Anlage 1
zur Niederschrift

19.11.2018

Konzept zur Weiterentwicklung des Regionalen Radwegenetzes (Drucksache Nr.: 11722-18)
hier: Beratungsergebnisse des Beirats Nahmobilität und der Bezirksvertretungen

2.c **Phoenix-See - Holzwickede**

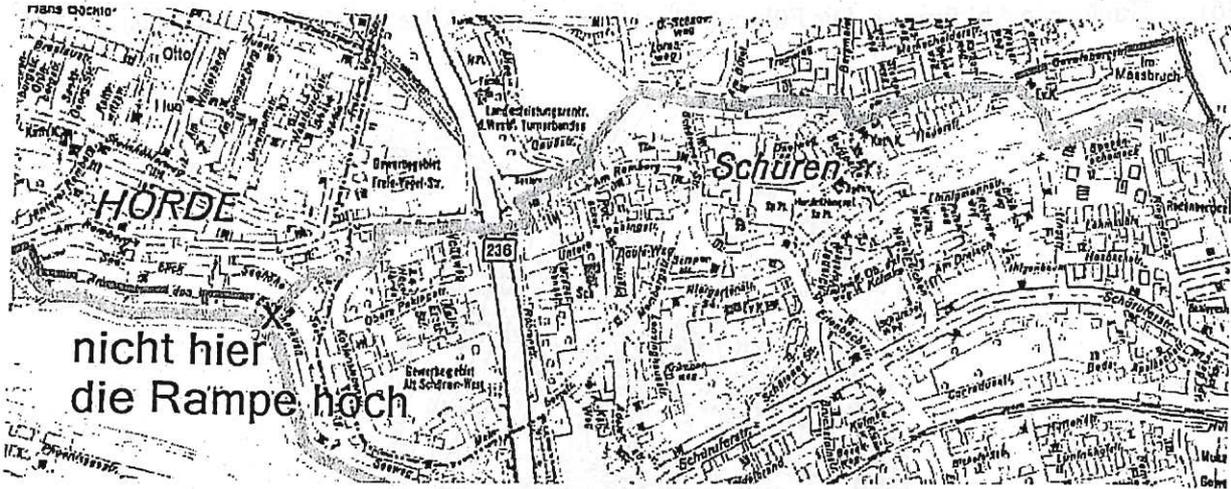
Führung ab Weingartenschule über Weingartenstr. zu An den Emscherauen. Rampe im Hang anlegen oder den bestehenden Gehweg zwischen Emscherweg/ Fußgängerampel in Höhe Weingartenschule und An den Emscherauen entsprechend verbreitern, um zweimaliges Queren der Weingartenstraße auf wenigen Metern für Verkehr in Richtung Innenstadt zu vermeiden. Alternativ Abspaltung der Route nach Holzwickede innenstadtnah, dann als sichere Verbindung über Karl-Marx-Str., Karl-Liebnecht-Str., Rosa-Luxemburg-Str., Rathenastr. und weiter bis Am Remberg. Zur Querung der B1 ist eine Brücke erforderlich.

In beiden Fällen über die Gevelsbergstr. bis hinter = östlich der Gartenanlage Im Massbruch und dann den Weg nach Süden zur Emscher. So kann die steile Abfahrt westlich der Gartenanlage, dort die schmale Brücke über die Emscher und den Emscher-Radweg mit vielen Fußgängern vermieden werden.

<p><i>Phoenix-See – Holzwickede</i> In Schüren soll, nach Ansicht beider Verbände, die Wegeführung über die Gevelsberger Str. erfolgen.</p>	<p>Die Verwaltung stimmt dem Vorschlag zu und empfiehlt dem Rat, den RVR zu beauftragen, die geänderte Trassenführung zu übernehmen.</p>
<p><i>Route City – Huckarde</i> Beide Verbände schlagen vor, die Führung am Dortmunder U vorbei über die Ritterstr. und die Übelgönne zu wählen.</p>	<p>Die Verwaltung hält die vorgeschlagene Lösung für schwer vermittelbar und unsicherer. Die Führung über signalisierte Knotenpunkte bietet eine höhere Verkehrssicherheit für den Radverkehr.</p>
<p><i>Route City – Huckarde</i> Beide Verbände schlagen vor, die Führung über die Huckarder Allee zu wählen.</p>	<p>Die Verwaltung stimmt dem Vorschlag zu und empfiehlt dem Rat, den RVR zu beauftragen, die geänderte Trassenführung zu übernehmen.</p>
<p><i>Route City - Kamen</i> Beide Verbände empfehlen die Umgehung des Borsigplatzes über die Tiefe Str.</p>	<p>Die Verwaltung stimmt dem Vorschlag zu und empfiehlt dem Rat, den RVR zu beauftragen, die geänderte Trassenführung zu übernehmen.</p>

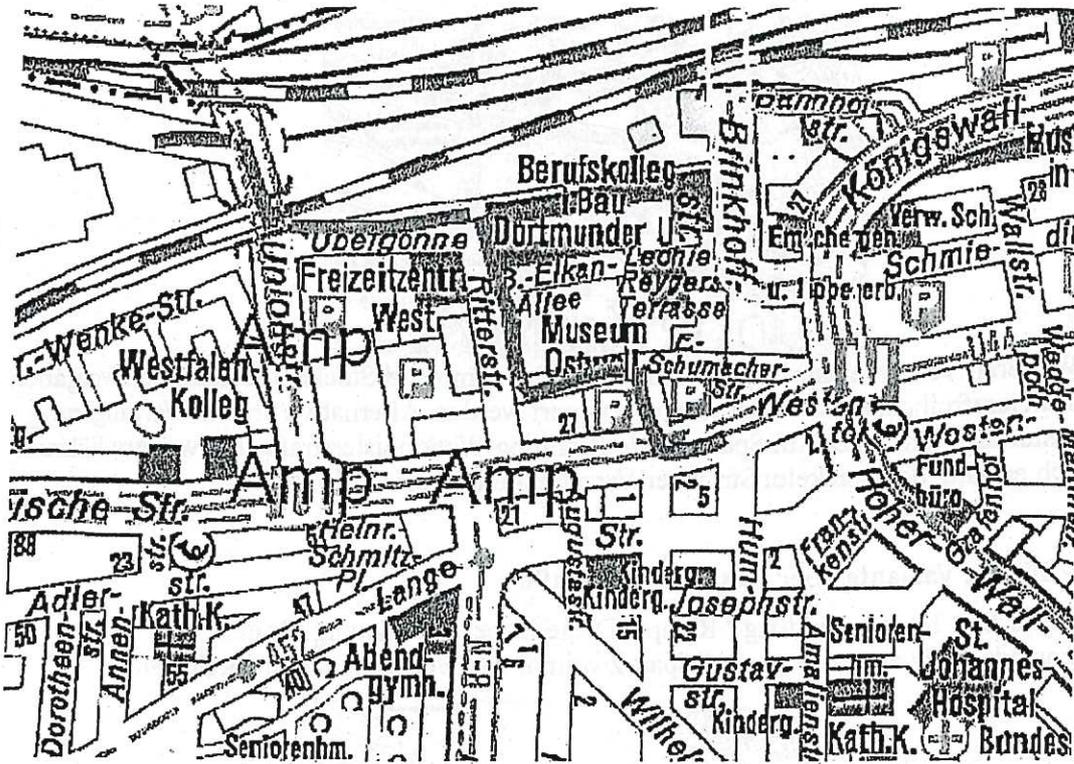
Offenbar ist die Führung mitten durch das Rodenbergcenter mit seinem gefährlichen Ein- und Ausparkvolumen der PKWs vorgesehen (statt wie beim Emscher-Radweg jetzt über Ringofenstr.) Wir schlagen vor, den Privatweg entlang der Emscher (unter der Feldchenbahn-Brücke) zu erwerben und auszubauen.

BV Aplerbeck	Empfehlung mit Ergänzung	<p>Nördliche Route: Von Gevelsbergstraße in Richtung Osten nicht bei der ev. Kirche nach Süden, sondern erst an dem östlichen Ende der Kleingartenanlage „Im Massbruch“</p> <p>Statt Führung der Route über Rodenberg-Center, Führung über den bisherigen Privatweg gegenüber der Zufahrt zu Haus Rodenberg. (Hierzu verweist die BV Aplerbeck auf ihre gefassten Beschlüsse)</p>	Der Anregung wird gefolgt.
BV Scharnhorst	Empfehlung

- 5a) City-Lünen, Variante über Rüschebrinkstraße

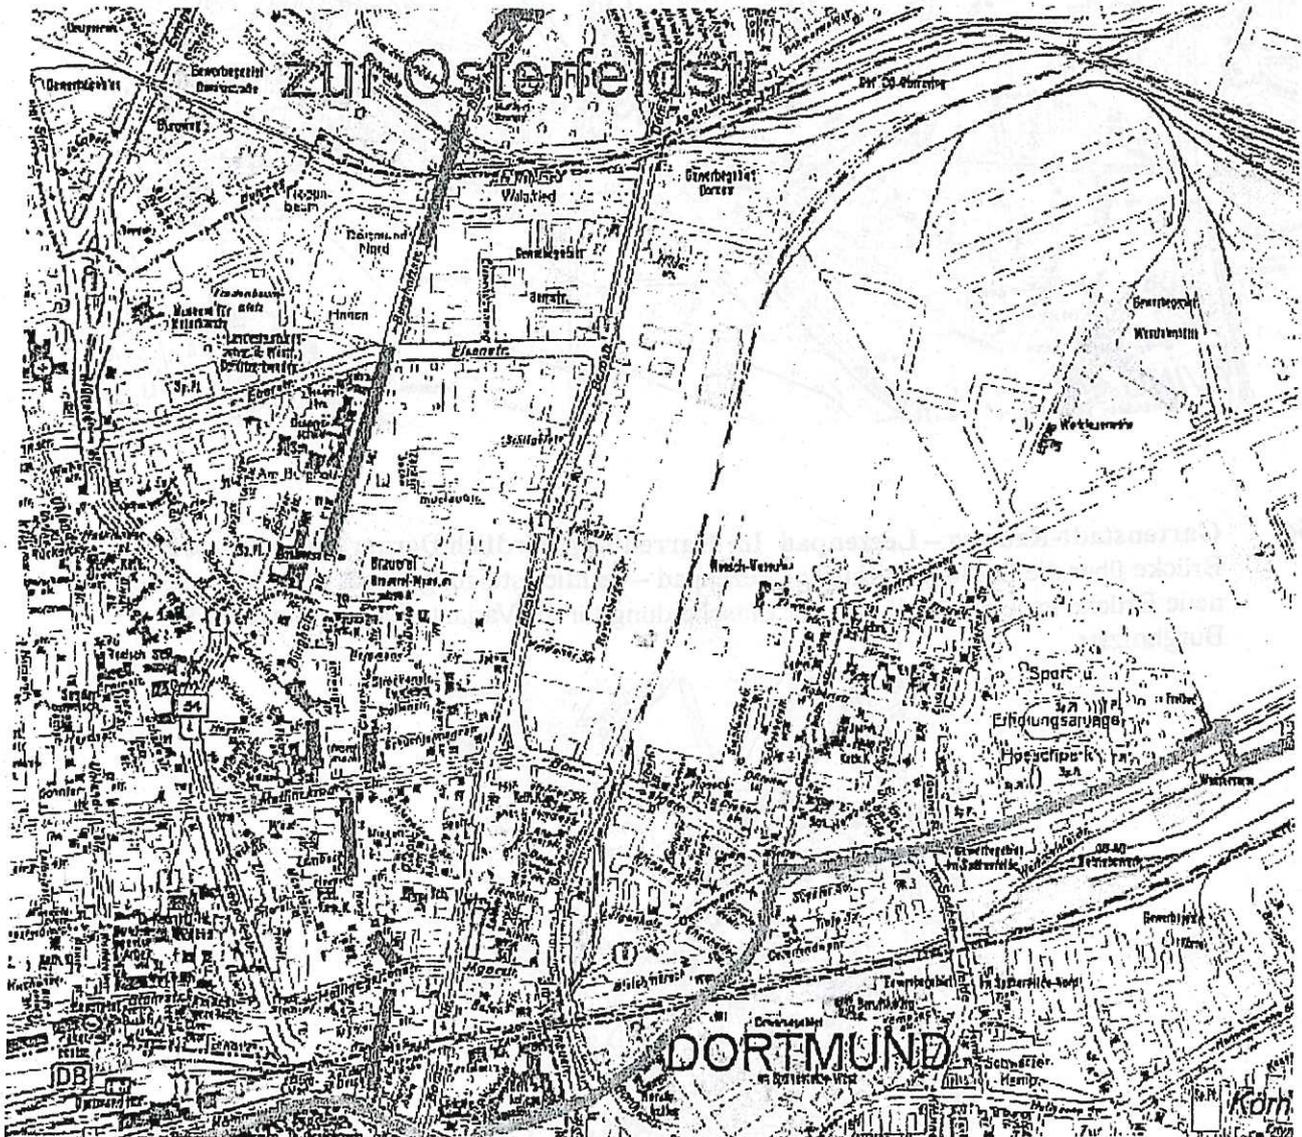
Im Weiteren Verlauf entspricht die Brücke am Schwimmbad Stockheide nicht den Vorgaben der Barrierefreiheit, muss entsprechend erneuert werden. Alternative prüfen: Verlängerung der Osterlandwehr unter Am Spähenfelde Richtung Werkmeisterstraße und weitere Führung südlich entlang der Brackeler Str. unter Verschmälerung dieser Straße.

Brackeler Str., Kurzverbindung / Rampe. Diese ist bei der Planung für den Gartenstadt-Radweg vorgesehen, erspart zweimal das Wechseln der Brackeler Str.

<p><i>Route City - Lünen, Variante über Rüschebrinkstraße</i> Vorschlag beider Verbände: Brackeler Str., Kurzverbindung / Rampe. Diese ist bei der Planung für den Gartenstadt-Radweg vorgesehen und erspart zweimal das Wechseln der Brackeler Str.</p>	<p>Die Verwaltung stimmt dem Vorschlag zu und empfiehlt dem Rat, den RVR zu beauftragen, die geänderte Trassenführung zu übernehmen.</p>
<p><i>Route City - Lünen, über Burgholzstraße</i> Beide Verbände möchten die Führung über direkte, schnellere und sichere Nebenstraßen.</p>	<p>Die vorgeschlagene Lösung ist umwegig und aus Sicht der Verwaltung schwer vermittelbar. Es sind zahlreiche Hauptverkehrsstraßen zum Teil ungesichert zu queren, zudem erfolgt die Führung über weite Strecken über Wohnstraßen mit rechts-vor-links-Regelung und hohem Parkdruck.</p>
<p><i>Route Gartenstadt - Radweg - Leezenpatt</i> Beide Verbände regen eine neue Brücke über die B 236 an.</p>	<p>Die Verwaltung sieht für die vorgeschlagene neue Brücke auf lange Sicht keine Realisierungschancen und schlägt daher vor, bei der alten Trassenführung zu bleiben.</p>

6. **City -Kirchhörde / Herdecke/ Hagen**
 Die Führung mit Radfahrstreifen über die Ruhrallee von Do City bis B1 ist unrealistisch und beginnt mit dem Engpass unter der S-Bahn (bereits oben geschrieben). Im weiteren Verlauf

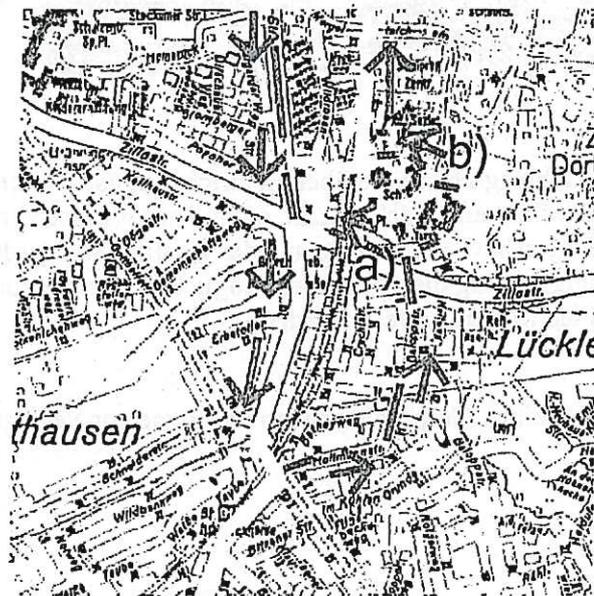
gilt eine negative Vorfahrtbeschildung für den Radverkehr, was der Führung als Radfahrverbindungsstrecke entgegenspricht. Das Geradeaufsfahren wird zum Lotteriespiel, da der Autoverkehr so stark ist, dass deren Abbieger – insbesondere bei Großveranstaltungen – das zügige Fahren verhindert. Die hohe erlaubte Abbiegegeschwindigkeit ist ein zusätzliches Übel. Die direkteste und längst nicht so vom Autoverkehr beeinträchtigte Verbindung nach Herdecke führt über den Straßenzug Hohe-/ Ardey-/ Hagener Str. Die bestehenden Radverkehrsanlagen müssen so aufgewertet werden, dass sie die Qualitätsstandards erfüllen (z.B. im Bereich der Schrägparker zwischen Markgrafen- und Saarlandstr.). Ab der Stockumer Str. bis zur Gotthelfstr. müssen Radverkehrsanlagen angelegt werden. Weil der Querschnitt zwischen Zillestraße und Gotthelfstraße für die beidseitige Anlage zu schmal ist, soll dort nur auf der westlichen Seite eine Radverkehrsanlage angelegt werden und das regionale Netz in Richtung Stadtmitte über die Wegeverbindung Hollmannstr. - Galoppstr. geführt werden. Ab hier gibt es zwei Varianten: a) linksabbiegen auf die Zillestr., rechts Radweg Rtg. Wildrosenstr. oder b) Kreuzung der Zillestr. auf Hacheneyer Str., links auf schmalen Radweg parallel der Georgschule zum Bahnseitenradweg

<p><i>Route City - Kirchhörde / Herdecke / Hagen</i> Beide Verbände kritisieren die Führung entlang der B 54.</p>	<p>Dem Vorschlag der Verbände, die Route über Hohe Str., Ardeystr., Hagener Str. statt entlang der B 54 zu führen, wird gefolgt. Die Verwaltung empfiehlt dem Rat, den RVR zu beauftragen, die geänderte Trassenführung zu übernehmen.</p>
<p><i>Route City – Mengede - Lünen</i> Die Nutzung der ehemaligen Achenbachtrasse wird von beiden Verbänden empfohlen. Richtung Huckarde wird dann über Strünkedeinstr., Remigiusstr., Am Amtshaus, Sieburgstr. und Im Apen geführt.</p>	<p>Die Verwaltung stimmt dem Vorschlag zu und empfiehlt dem Rat, den RVR zu beauftragen, die geänderte Trassenführung zu übernehmen.</p>

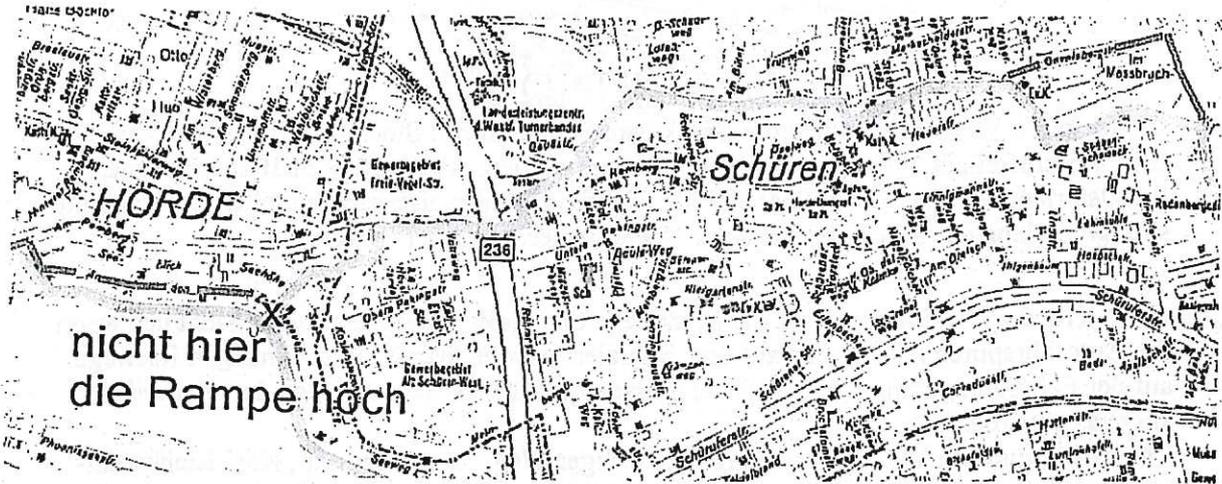
5.1 Weiter zum Phoenix-See nach Schwerte oder Holzwickede: An der Willem-van-Vloten-Str. schon in Auf der Kluse ausfädeln, dann auf den Eliasbahndamm zum See statt geplant weiter über die Willem-van-Vloten-Str. / Weingartenstr. und erst dort an der Schule auf den Emscherweg. So werden die Ampelkreuzungen Semerteichstr. und Faßstr. umfahren/vermieden.

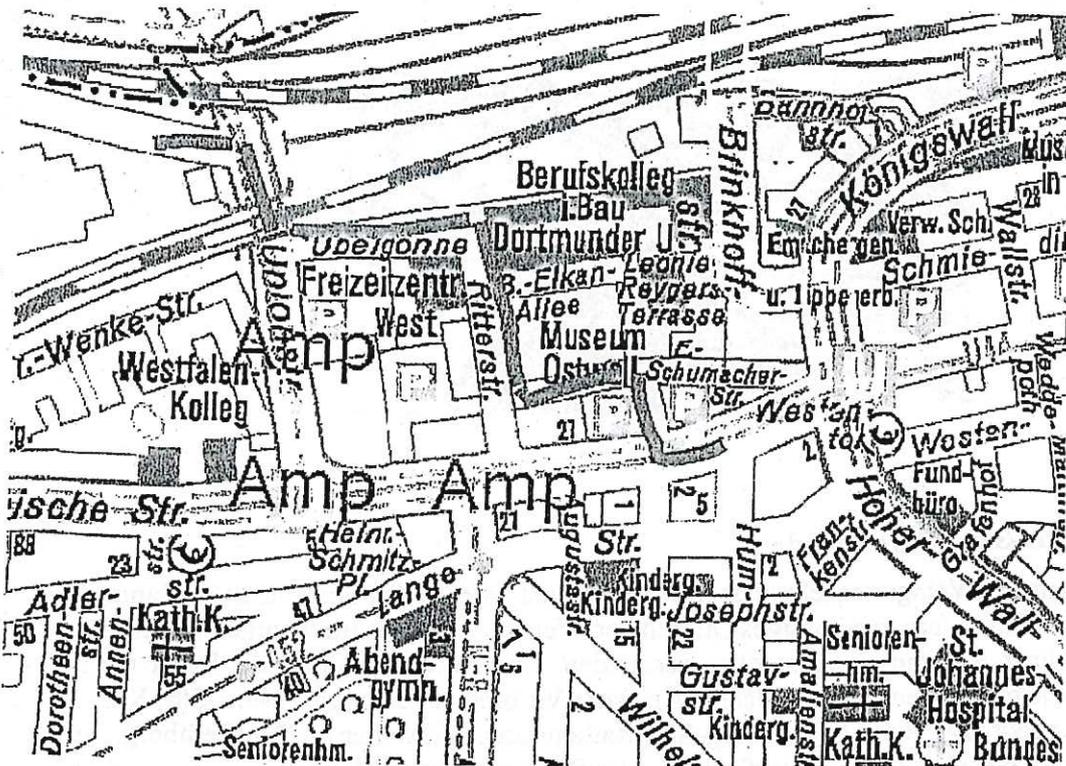
Offenbar ist die Führung mitten durch das Rodenbergcenter mit seinem gefährlichen Ein- und Ausparkvolumen der PKWs vorgesehen (statt wie beim Emscher-Radweg jetzt über Ringofenstr.) Wir schlagen vor, den Privatweg entlang der Emscher (unter der Feldchenbahn-Brücke) zu erwerben und auszubauen.

7. City -Kirchhörde / Herdecke/ Hagen

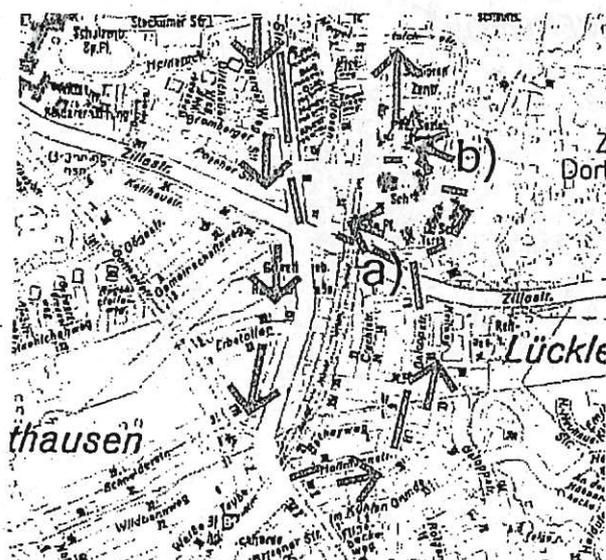
Die Führung mit Radfahrstreifen über die Ruhrallee von Do City bis B1 ist unrealistisch und beginnt mit dem Engpass unter der S-Bahn an der B 54 – Ruhrallee in Höhe des Südbads. Im weiteren Verlauf gilt eine negative Vorfahrtbeschildung für den Radverkehr, was der Führung als Radfahrverbindungsstrecke widerspricht. Das Geradeaufsfahren wird zum Lotteriespiel, da der Autoverkehr so stark ist, dass deren Abbieger – insbesondere bei Großveranstaltungen – das zügige Fahren verhindert. Die hohe erlaubte Abbiegeschwindigkeit ist ein zusätzliches Übel. Die direkteste und längst nicht so vom Autoverkehr beeinträchtigte Verbindung nach Herdecke führt über den Straßenzug Hohe- / Ardey- / Hagener Str. Die bestehenden Radverkehrsanlagen müssen so aufgewertet werden, dass sie die Qualitätsstandards erfüllen (z.B. im Bereich der Schrägparker zwischen Markgrafen- und Saarlandstr.). Ab der Stockumer Str. bis zur Gotthelfstr. müssen Radverkehrsanlagen angelegt werden. Weil der Querschnitt zwischen Zillestraße und Gotthelfstraße für die beidseitige Anlage zu schmal ist, soll dort nur auf der westlichen Seite eine Radverkehrsanlage angelegt werden und das regionale Netz in Richtung Stadtmitte über die Wegeverbindung Hollmannstr. - Galoppstr. geführt werden. Ab hier gibt es zwei Varianten: a) linksabbiegen auf die Zillestr., rechts Radweg Rtg. Wildrosenstr. oder b) Kreuzung der Zillestr. auf Hacheneyer Str., links auf schmalen Radweg parallel der Georgschule zum Bahnseitenradweg

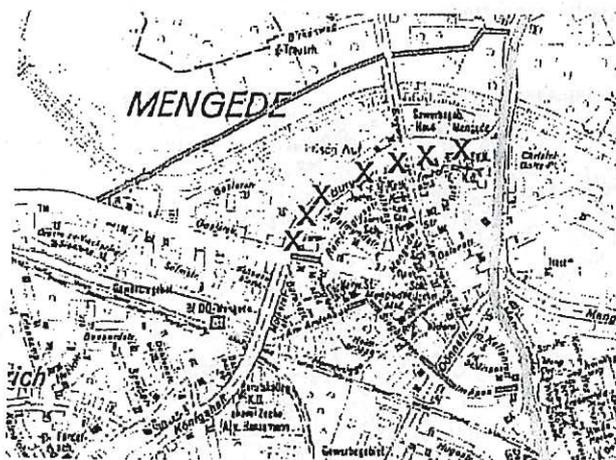
An der Straße Am Rombergpark (hier sichere Überquerung erforderlich) links über die Bahnschienen (grüne Markierung) und sofort rechts auf Radweg Richtung Am Uhlenhorst, rechts Ardeystr.
